TOELICHTING AANVRAAG WBR-VERGUNNING

BORING KABELTRACE WPF - VISMIGRATIERIVIER

Datum	23 augustus 2017
Van	Pondera Consult
Betreft	Toelichting op de aanvraag
Projectnummer	709026

Onderwerp: verzoek aanvullen aanvragen wijziging kabeltracé thv VMR - RWSZ2017-13192 en RWSZ2017-13189

Figuur 1.1. Ligging HDD-boring

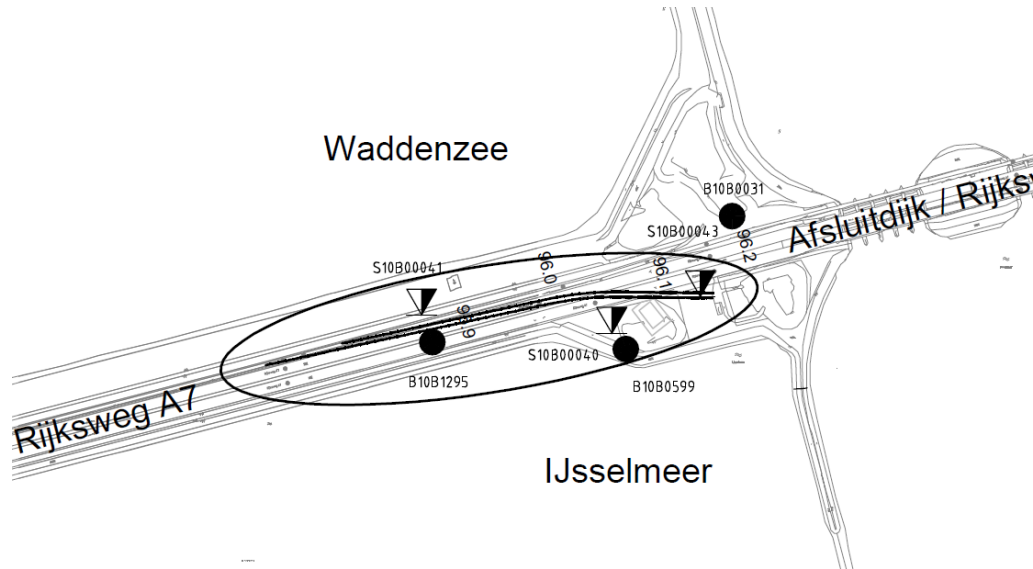
- Aanpassing van het boorplan:
 - o Op de tekeningen dienen de ontgravingen en in- en uitredepunten te worden weergegeven;
 - o Op de tekeningen dient de kernzone en de veiligheidszone van het dijklichaam te worden weergegeven;

- o Het uitredepunt ligt nabij de teen van het talud van de kering. Er dient een stabiliteitsberekening uitgevoerd te worden om aan te kunnen tonen dat het dijklichaam (talud niet instabiel wordt);

- o De boring loopt onder de toekomstige funderingspalen van de vispassage door. Aangetoond dient te worden dat:
 - De draagkracht van de toekomstige funderingspalen gegarandeerd wordt en dat de funderingspalen niet deels afdragen op de mantelbuizen, zie NEN3650-1:2012 1.5.4.2 en NEN3650-1:2012 paragraaf E.2.;

- De stabiliteit van de boorgang niet in geding komt door het inheien van de funderingspalen.
 - o De boring bereikt een aanzienlijke diepte waardoor het optreden van kwel niet uitgesloten is. Aangetoond dient te worden dat er geen kwel kan optreden.

Deze aspecten worden meegenomen in het op te stellen boorplan dat tijdig zal worden ingediend. [Zie algemeen](#). De uittrede- en intredepunten liggen op vergelijkbare posities ten opzichte van de afsluitdijk als boring 3 in de vergunde oorspronkelijke aanvraag.

Indien nodig, komen bij het gebruik van het Drill-Grout geen open ruimten voor en wordt er geen kwel verwacht vanuit de aangebrachte boring.

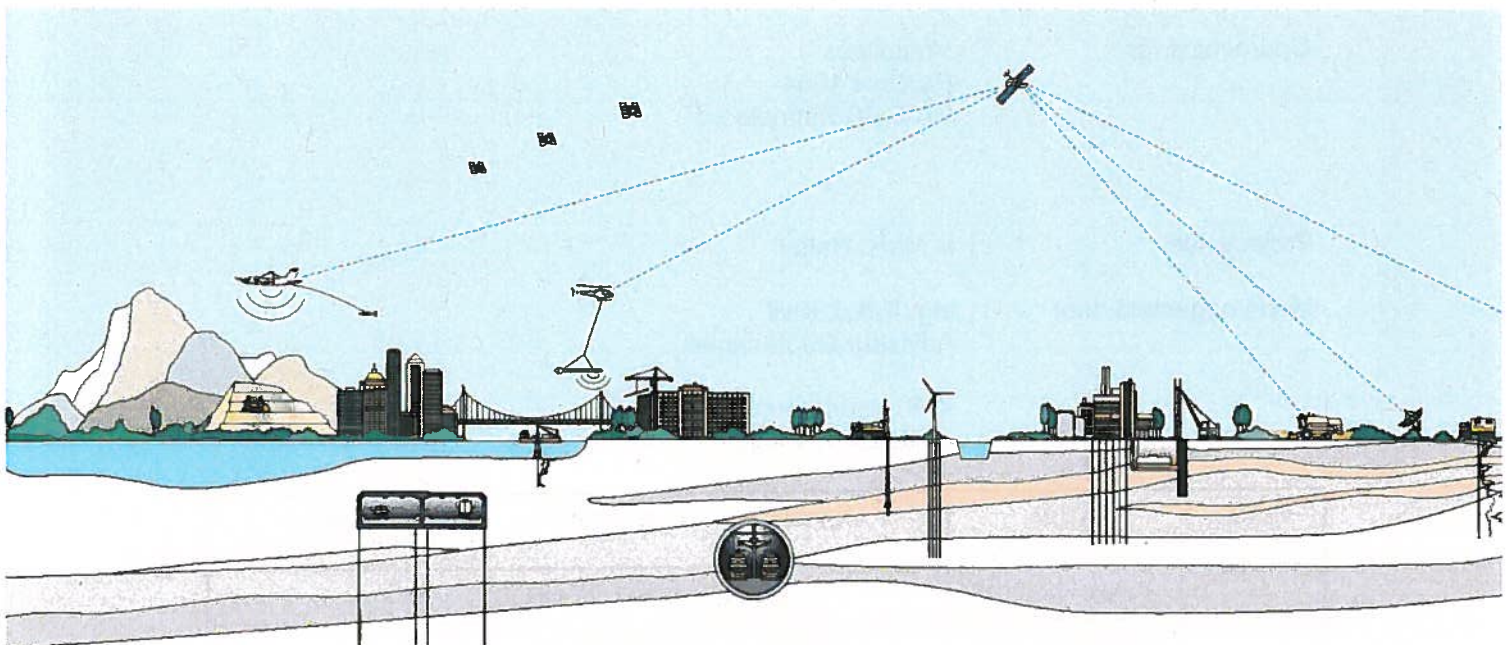
Zoals wij begrijpen, hangt de vergunningverlening voor de aangepaste boring HDD02 op de zorg van RWS of er veilig geheid kan worden boven de kabelboringen. WPF heeft het raakvlak verder geanalyseerd op basis van beschikbare grondgegevens om antwoord te geven op de vraag: wat is het risico dat de aangenomen heidiepte en boringsdiepte later voor problemen zorgen over en weer?

De beschikbare grondgegevens bevestigen dat de uitgangspunten voor de diepte van de heipalen (23,50 m.) en de aangenomen marge voor de boring onder de heipalen (5 m.) conservatieve en veilige aannames zijn. Dat blijkt op basis van grondgegevens uit verschillende bronnen in de direct omgeving van de VMR coupure: literatuuronderzoek (WPF-Fugro, 2013-2016; RWS, 1922), grondmetingen in het water nabij Kornwerderzand (WPF-WPF-Fugro, 2016) en grondmetingen van de Provincie Fryslân op de locatie van de VMR zelf (Fugro, 2016). Uit al deze grondgegevens blijkt dat er onder Kornwerderzand en in de omgeving van Kornwerderzand op een diepte van zo'n -15 m NAP een draagkrachtige, zeer harde zandlaag aanwezig is (conusdruk van 60-80 Mpa). Op basis van de boringen van WPF (WPF-Fugro, 2016) in het IJsselmeer kan worden geconcludeerd dat deze harde laag ter plaatse een dikte heeft van zo'n 4 m.

RWS is voor het voorontwerp van de VMR coupure uitgegaan van heipalen met een maximale diepte van -23,50 m. NAP. Er is een (zeer) draagkrachtige laag aanwezig in het gebied rond de -15 m. NAP. Voor de berekening van het paalpunt draagvermogen (methode Koppejan voor grondverdringende heipalen) wordt aangenomen dat een heipaal tot 4D onder de paalpunt kracht haalt en tot 8D boven de paalpunt. Over deze 12D wordt een veredeld gemiddelde bepaald om het totale paalpunt draagvermogen te bepalen. Uitgaande van heipalen met een equivalente diameter van 0.20 – 0.30 m. is de benodigde dikte van de grondlaag maximaal 3,6 m. Ook op basis van de verwachte laagdikte van de zandlaag (4 m.) lijkt een heidiepte van -15 tot -17 m. NAP dus zeer wel mogelijk.

Dat betekent dat de door RWS aangenomen maximale diepte van -23,50 m. een conservatieve aanname is. WPF hanteert op basis van industry-best-practice tenminste vijf meter afstand tussen de boring en de onderkant heipalen VMR. Voor het voorlopige boringsontwerp zoals ingediend bij de vergunningsaanvraag wordt 11,5 m. afstand voorzien tussen de boring (-28,5 m. NAP) en de heipalen VMR (-15 – 17 m. NAP). Het risico dat de aangenomen heidiepte en boringsdiepte later voor problemen zorgen wordt daarom als klein ingeschat.
